Provincia di Biella

VERBALE DI RIUNIONE CONGIUNTA

L'O.T.+C.T. si è riunito, previo preavviso di convocazione, per l'avvio dell'istruttoria finalizzata all'emissione del giudizio di compatibilità ambientale ed il rilascio dell'Autorizzazione Integrata Ambientale per installazioni I.P.P.C., con riferimento al progetto presentato in data 01.12.2022 (cfr. protocollo ricezione Provincia n. 25654 del 01.12.2022) – e poi integrato in data in data 09.02.2023 (cfr. prot. ricez. n. 2941/2023) - dal Legale Rappresentante della "A2A Ambiente" S.p.A., Brescia e denominato: "*VERSIONE DICEMBRE 2022 - Impianto per la produzione di energia elettrica e termica mediante combustione di rifiuti speciali non pericolosi in Comune di Cavaglià (BI)*" presentato dalla "A2A Ambiente" da realizzare nei Comuni di Cavaglià (BI), Alice Castello e Tronzano Vercellese (VC), ricompreso nella tipologia progettuale V.I.A. lett. n Allegato III alla Parte II del D. Lgs. 152/06 e ss.mm.ii. e nelle tipologie di installazioni I.P.P.C. nn: 5.2 e 5.3 b di cui Allegato VIII D. Lgs. 152/06 e ss.mm.ii.

Il progetto in esame è relativo alla realizzazione di un impianto per la produzione di energia elettrica e termica, median

Figura 2 - Rifiuti speciali non pericolosi* prodotti per provincia (migliaia t/a) – anni 2015-2020

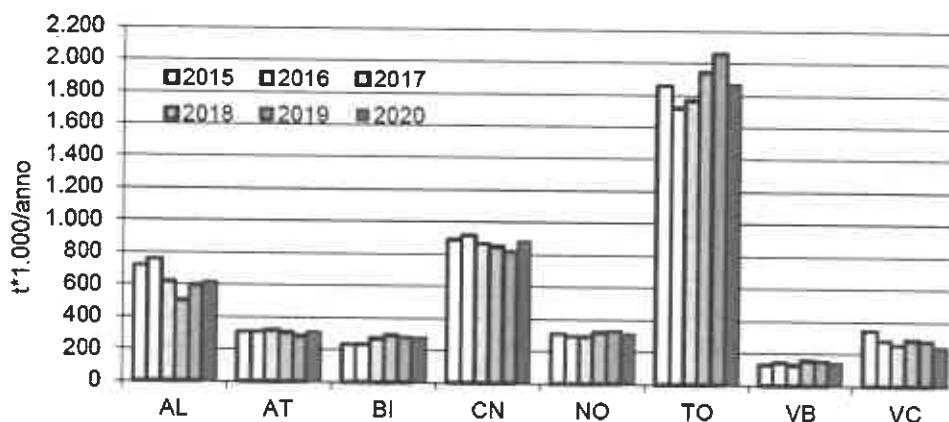
- **A 14 Distribuzione dell'impiantistica sul territorio - La presenza di impianti di smaltimento dovrebbe essere distribuita sul territorio in modo da assicurare una garanzia dei carichi di smaltimento. Criterio penalizzante.** L'indicazione fornita dal proponente non è condivisibile, in quanto il criterio ha l'obiettivo di valutare la distribuzione degli impianti di smaltimento sul territorio, in modo da assicurare una garanzia dei carichi di smaltimento. Il proponente non risponde a questa richiesta, ma valuta l'impianto soltanto in considerazione delle caratteristiche dell'area industriale in cui andrebbe inserito. L'O.T.+C.T. ritiene che sia invece necessario, da parte del proponente, effettuare una valutazione sulla distribuzione degli impianti di trattamento/smaltimento sul territorio regionale, anche in rapporto alle aree di produzione dei rifiuti speciali non pericolosi. Il P.R.R.S. e gli aggiornamenti riportati nel Report rifiuti speciali 2022 dell'A.R.P.A. Piemonte (dati relativi all'anno 2020 - Figura 2, riportata di seguito) indicano che in Regione Piemonte la produzione di rifiuti speciali non pericolosi è dislocata in aree che non sono in prossimità del sito di Cavaglià, come indicato nel grafico sottoriportato.

Fig. 1: Inquadramento dell'area e localizzazione degli impianti di trattamento rifiuti esistenti/autorizzati nelle vicinanze del sito e dell'impianto oggetto della presente istanza (Relazione Tecnica Progettuale - CAVP09O10000PET050010, pag. 13)

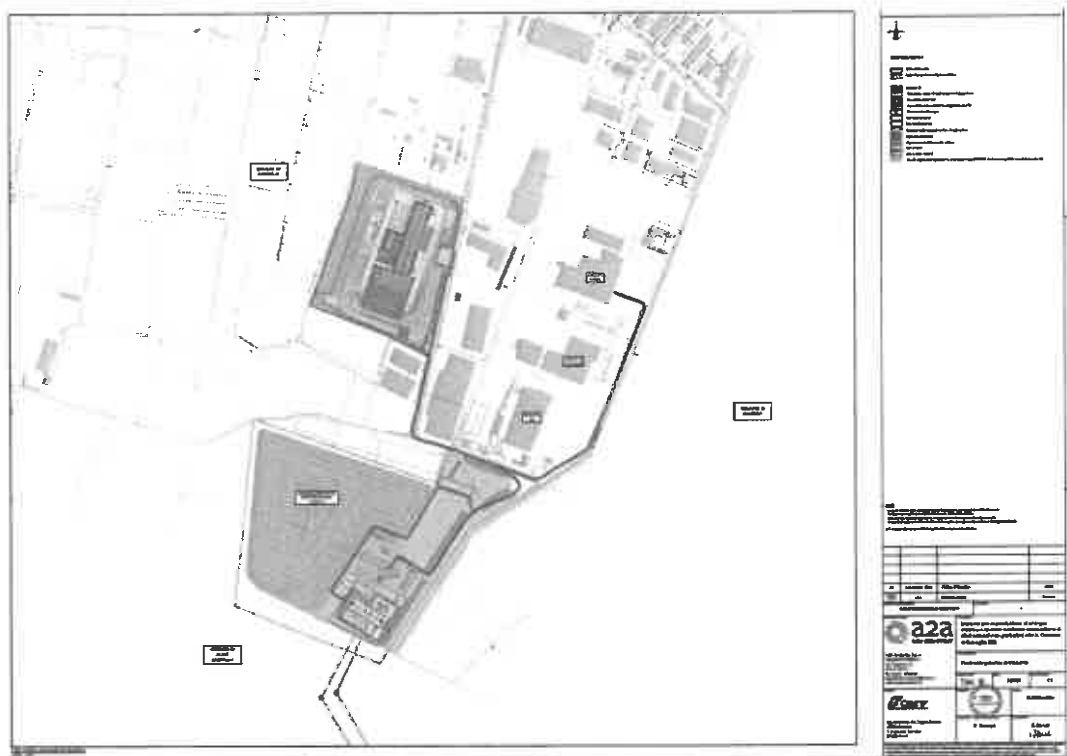
Nella figura 1 dell'allegato al presente verbale viene riportato un inquadramento del sito di progetto (in colore rosso) con indicazione degli impianti di gestione rifiuti esistenti/autorizzati nelle immediate vicinanze dello stesso.
